Commission économique pour l'Europe
Comité de gestion de la Convention TIR de 1975**Organe de mise en œuvre technique****Quatrième session**

Genève, 6 et 7 juin 2023

**Spécifications conceptuelles, fonctionnelles et techniques
du système eTIR : Version 4.4****Propositions d'amendements*****Note du secrétariat****I. Contexte et mandat**

Figure I
Version actuelle du diagramme de classe « Gestion douanière des données concernant les garanties »

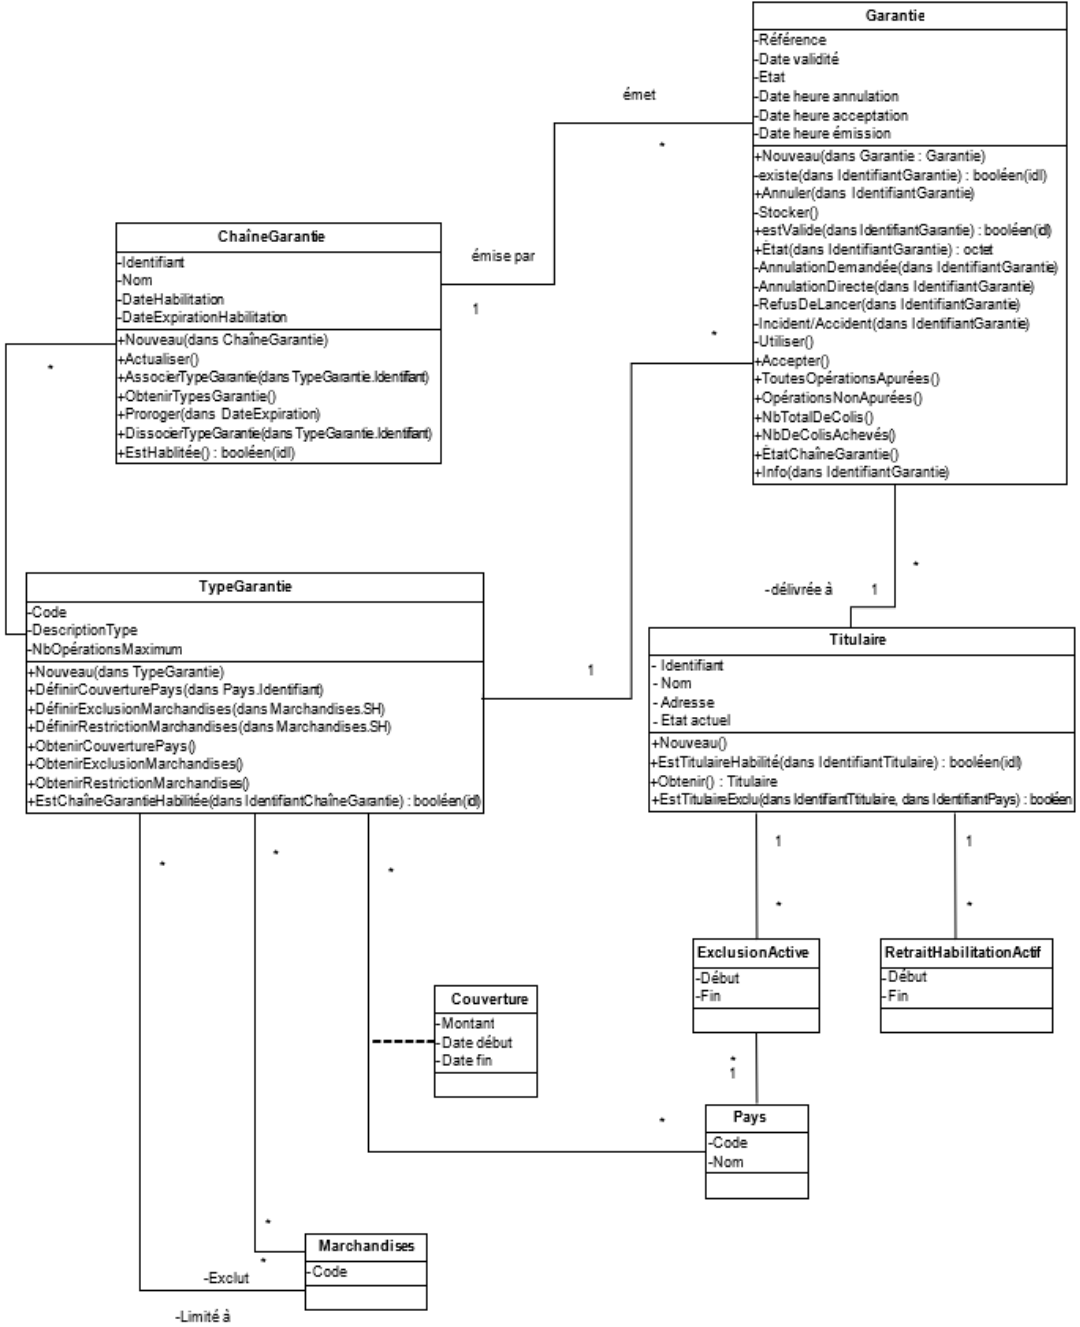
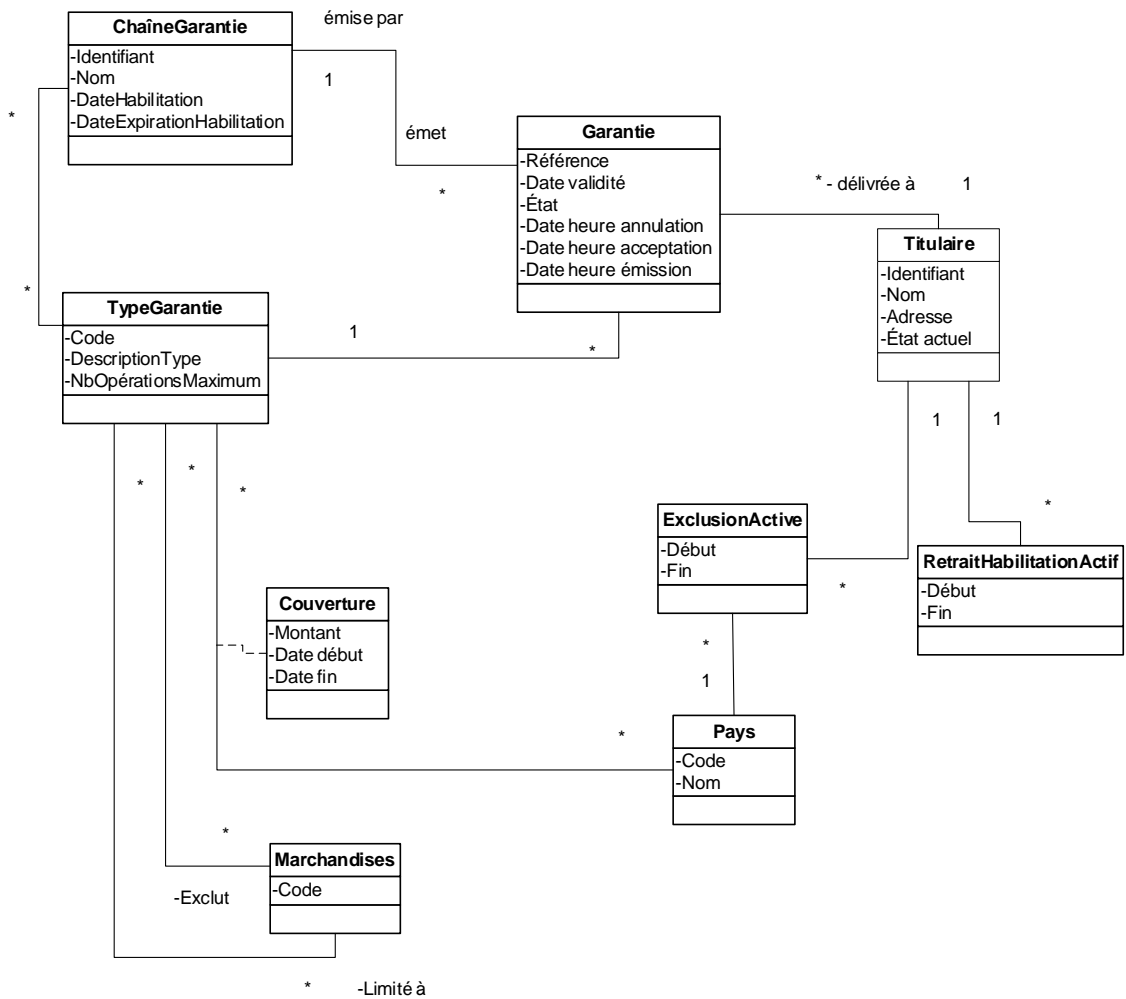
23. Les diagrammes de classe en langage UML utilisés dans la version 4.3 des spécifications fonctionnelles eTIR décrivent non seulement les classes ainsi que leurs relations et leurs attributs, mais aussi un ensemble de méthodes visant à faciliter la mise en place du système international eTIR. Ces méthodes n'ont donc guère voire pas d'intérêt pour les pays qui souhaitent modifier leur système douanier de façon à appliquer la procédure eTIR. Les figures I et II ci-dessous montrent la différence entre la version actuelle et la version simplifiée du diagramme de classe « Gestion douanière des données concernant les garanties » (fig. 1.19 des spécifications fonctionnelles eTIR).

24. À sa troisième session, le TIB a approuvé la simplification des diagrammes de classe.

Figure V
Diagramme du processus « lancer l'opération TIR » en langage BPMN

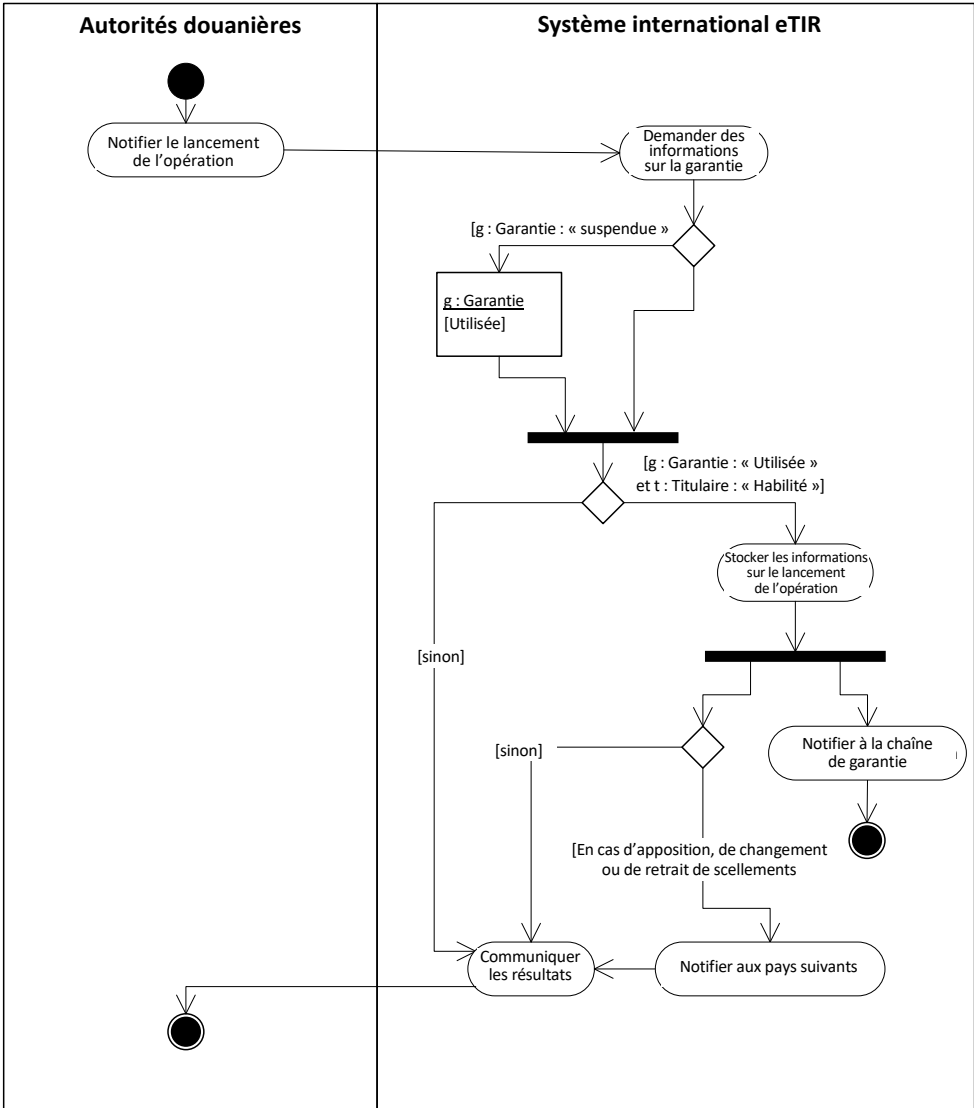
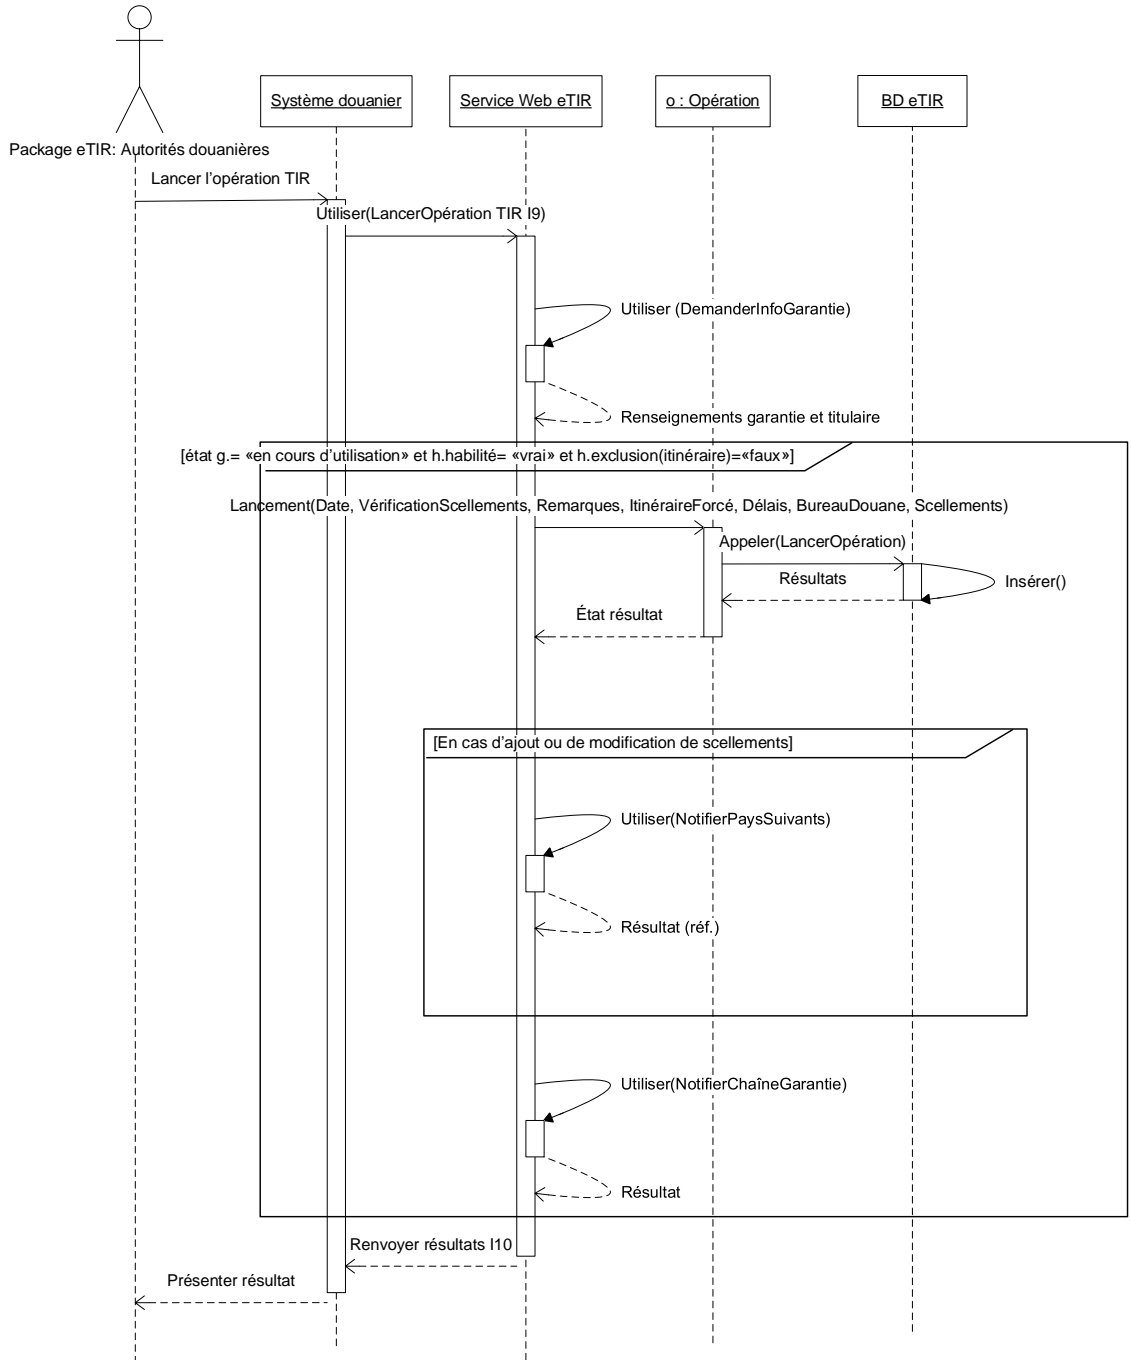
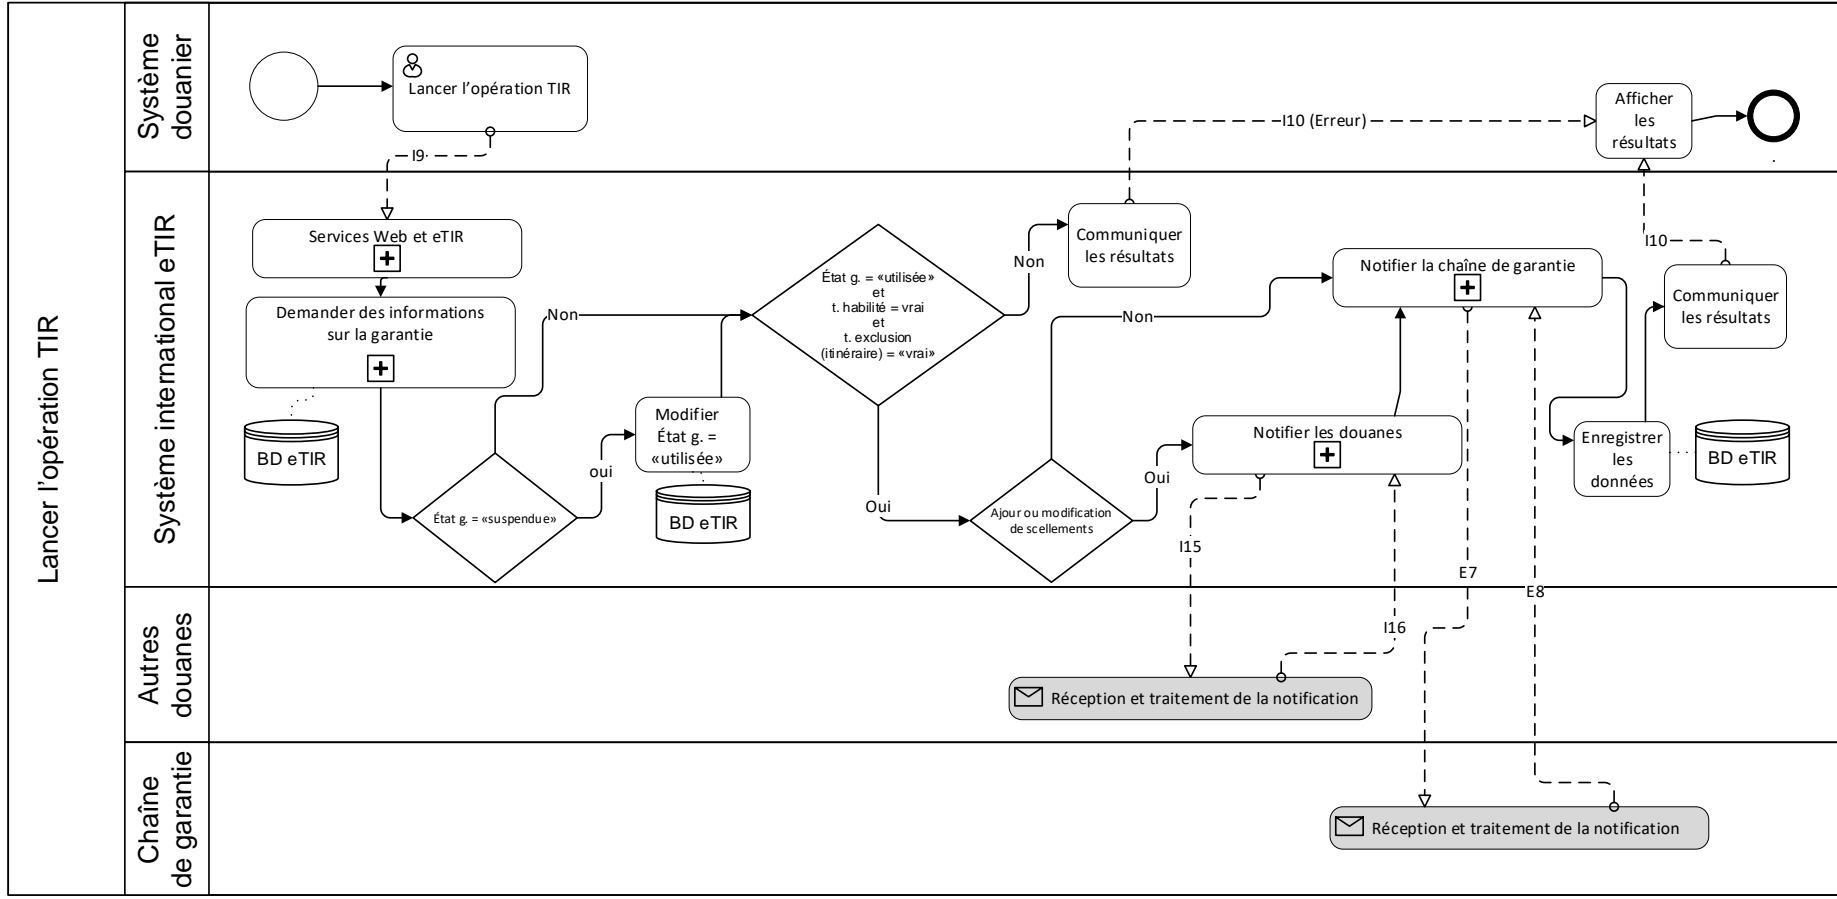
25. Dans la version 4.3 des spécifications eTIR, conformément à la méthodologie de modélisation uniformisée initialement retenue pour le projet eTIR, les processus sont modélisés à l'aide de diagrammes d'activité et de séquence en langage UML. Ces dernières années, la méthode de modélisation et de notation des processus métier (BPMN) a gagné en popularité dans le monde des affaires et le secteur des technologies de l'information et des communications (TIC) et est donc mieux comprise par les profanes comme par les spécialistes. Dans cette optique, le TIB est invité à décider s'il convient de remplacer, dans la version 4.4 des spécifications eTIR, les diagrammes d'activité et de séquence utilisés dans la version 4.3 par des diagrammes BPMN. Les figures III, IV et V ci-dessous représentent le diagramme d'activité « lancer l'opération TIR » en langage UML (fig. 12 des concepts relatifs au système eTIR), le diagramme de la séquence « lancer l'opération TIR » en langage UML (fig. 1.9 des spécifications fonctionnelles eTIR) et le diagramme du processus « lancer l'opération TIR » en langage BPMN.

26. À sa troisième session, le TIB a accepté de remplacer les diagrammes actuels (en langage UML) dans les concepts relatifs au système eTIR et dans les spécifications fonctionnelles par les nouveaux diagrammes proposés (en langage BPMN), conformément aux exemples ci-dessus.
